# 改善箇所説明図

ステアリングコラムモジュール

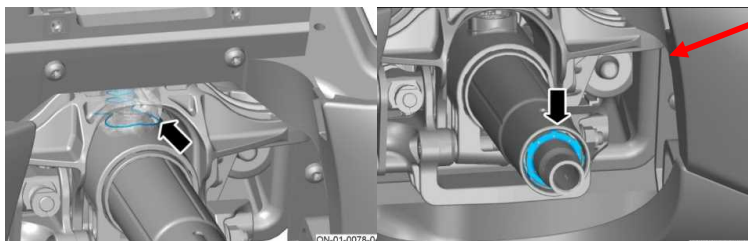
基準不適合箇所

静電気放電用配線

ステアリングコラムモジュール内の静電気放電用配線の組み付けが不適切なため、ハンドル操作を行った際に可動範囲を超え、当該配線が断線するものがある。また、ステアリングコラムモジュールとカバーとの隙間の設計が不適切なため、異物が侵入し、静電気放電用配線が断線するものがある。そのため、エアバッグの警告灯が点灯し、最悪の場合、帯電した静電気が放電されず意図せずエアバッグが展開するおそれがある。

注: □内は追加部品を示す

全車両、新たに静電気放電用配線を追加装着する。

識別: 改善後、ステアリングコラム下側通気ダクト固定用ボルトに白色ペイントでマークする
